# 改善箇所説明図

マスターシリンダー-断面図

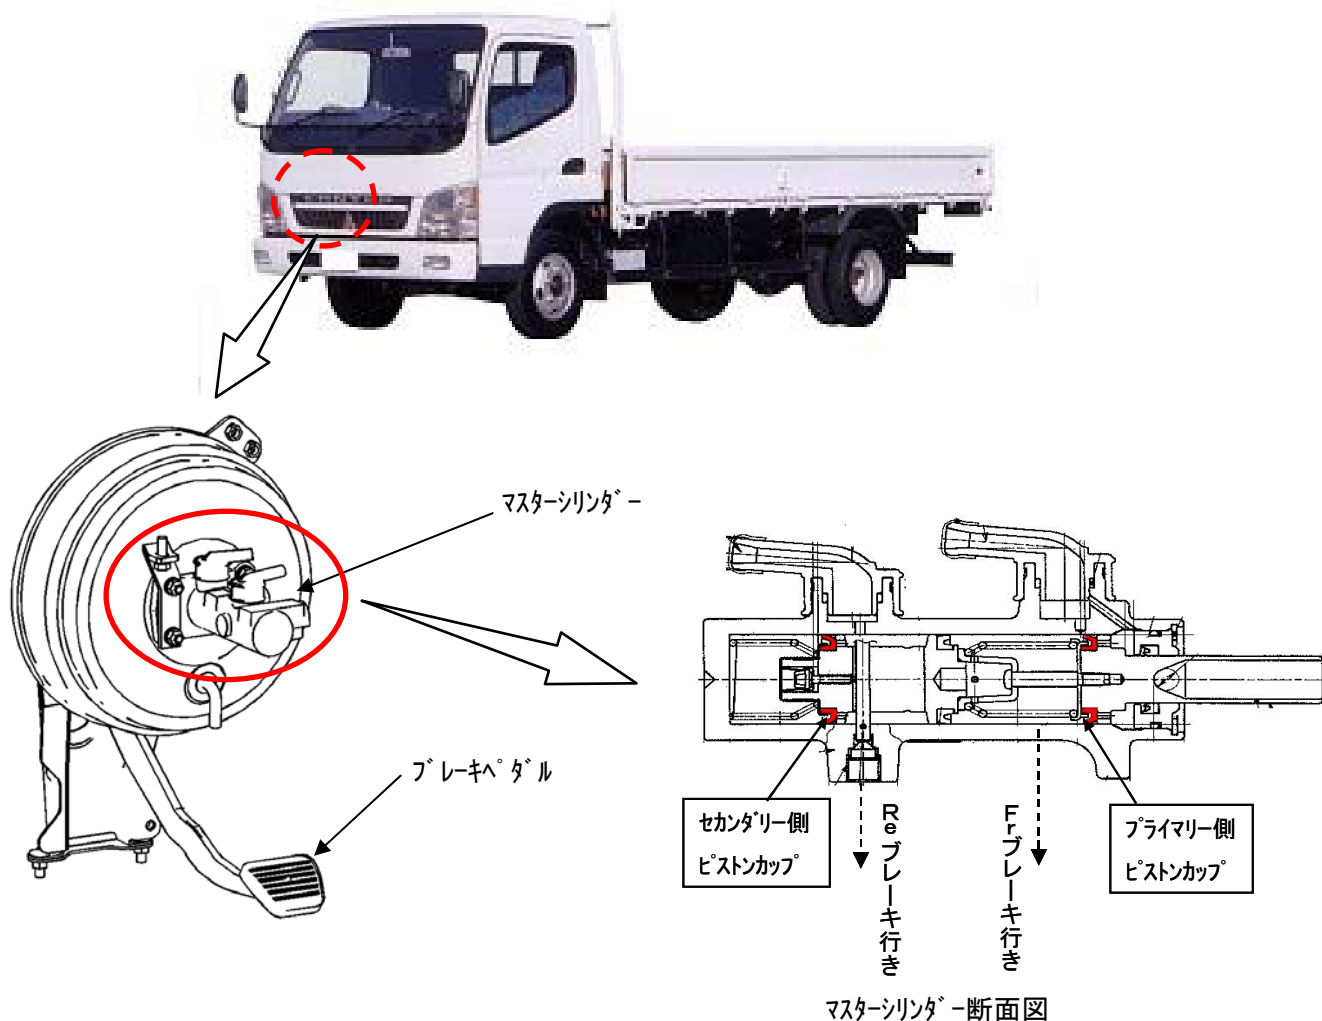
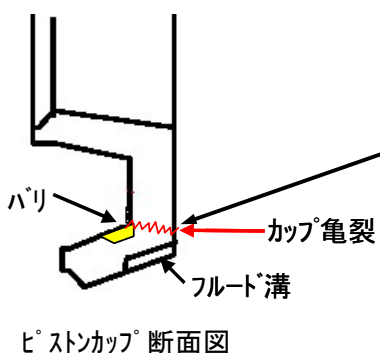
ブレーキマスターシリンダー内部のピストンカップに製造工程時のバリが混入しているものがあるため、ピストンカップに亀裂が生じることがある。そのため、そのままの状態で使用すると、最悪の場合、ピストンカップが破損し、油圧が伝達されず、制動力が低下するおそれがある。

全車両、当該ピストンカップを良品と交換する。
